Vyřizuje: Ing. Jan Šefl I. 859
K č. j.: 161777/2025/KUSK
Sp. zn.: SZ_131899/2024/KUSK

Předmětem posuzování vlivů na životní prostředí podle zákona č. 100/2001 Sb., v platném znění (dále jen „zákon EIA“) je záměr „Pokračování těžby v lomu Mrač“ č.j. 161777/2025/KUSK, kód záměru STC2730.

Tímto podle § 8 odst. 3 zákona EIA v zákonem stanovené lhůtě 30 dnů, počítané ode dne zveřejnění informace o dokumentaci na úřední desce Krajského úřadu, tj. do dne 9.1.2026, podávám ke zveřejněné dokumentaci následující vyjádření.

Str. 27 hlukové studie:

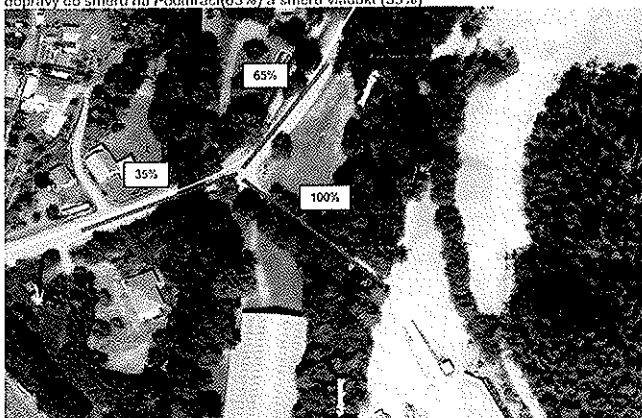
V hlukové studii nebyly jednoznačně specifikovány parametry protihlukových opatření - délka, výška, činitel pohltivosti α . Z uvedeného není jednoznačné a přezkoumatelné s jakými parametry byla zpracována hluková studie a na základě jakých údajů bylo provedeno hlukové posouzení. Požaduji navrhnout protihlukové stěny oboustranně pohltivé pro minimalizaci odrazů. Požaduji v hlukové studii uvést hodnotu implicitního útlum povrchu terénu G.

OBR.3a Vizualizace stavu – doprava Varianta I – stávající výjezd z areálu lomu + rozložení dopravy do směru na Podmračí (65%) a směru viadukt (35%)

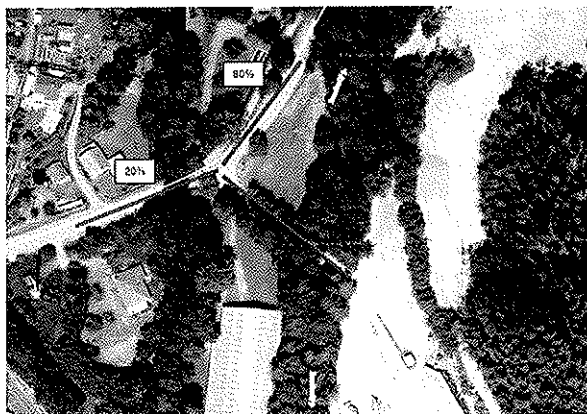
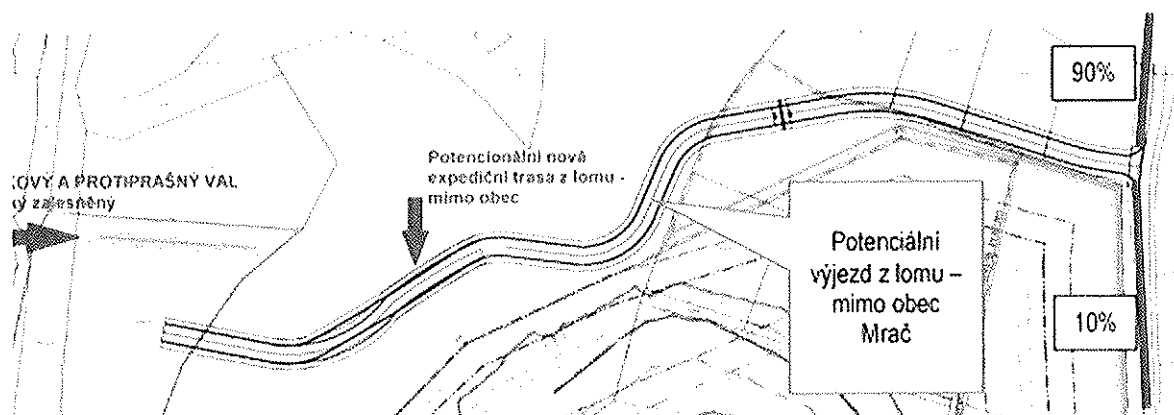
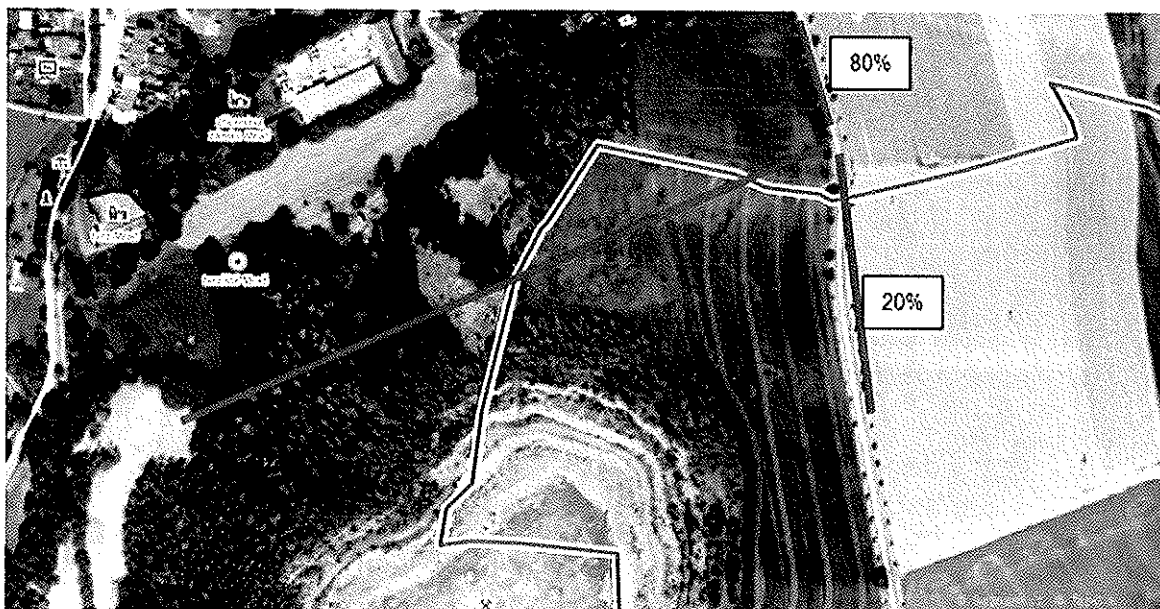
Požadují vysvětlení navýšení intenzity dopravy přes Mrač o 15 %.

Požadují vysvětlení navýšení intenzity dopravy směrem na Žířánky o 10 %.

Hladiny hlukového ukazatele L_{dvn}

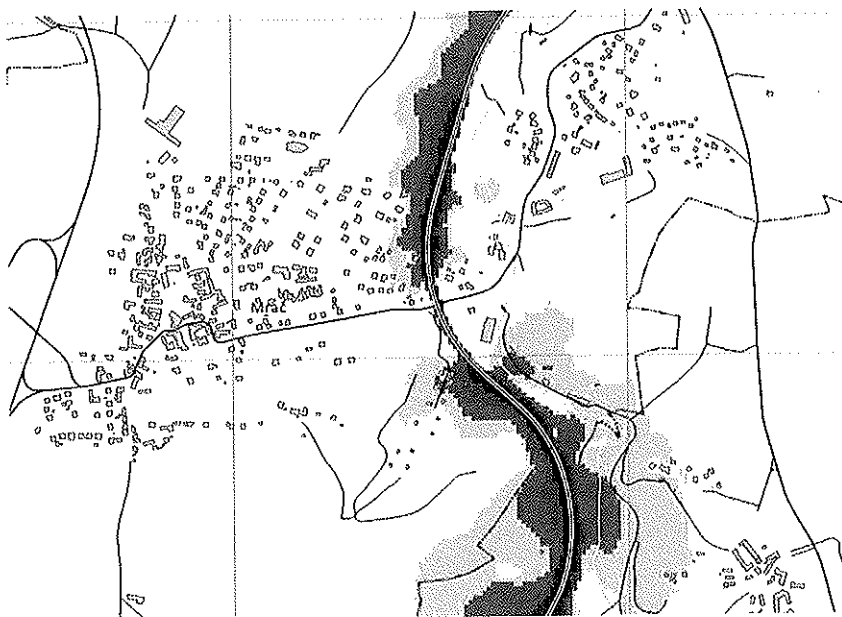
Provést posouzení kumulativních vlivů z hlediska hlukové zátěže v zájmovém území a tyto vlivy vyhodnotit z hlediska vlivů na veřejné zdraví. V dokumentaci je nedostatečně vyhodnocena kumulace vlivů. V dokumentaci nejsou řešeny synergické a kumulativní vlivy související se stávající železniční tratí, která vede ve vzdálenosti cca 120 m od posuzovaného záměru a představuje v zájmovém území významný zdroj hluku, jak dokládají mapy strategického hlukového mapování pro rok 2022 zveřejněné Ministerstvem zdravotnictví.

Požadují do hlukové studie doplnit výpočet celkového hlukového zatížení plynoucí jak z provozu lomu, tak současně z provozu na železniční trati a následně toto vyhodnotit v rámci vlivů na veřejné zdraví. Jak je patrné ze strategických hlukových map území Mrače je hlukově velmi zatížené. Na tomto požadavku trvám.

Vypořádání: *Železniční trať, silniční doprava a stacionární hlukové zdroje mají každý svůj hlukový limit. Je jistě možné tyto zdroje „formálně“ posčítat, nicméně není možné tento kumulovaný hluk nějak posoudit nebo porovnat s nějakým limitem. Z hlediska ochrany veřejného zdraví se má za to, že požadavky na ochranu veřejného zdraví jsou splněny, pokud jsou splněny jednotlivé hlukové limity pro dané typy hlukových zdrojů.*
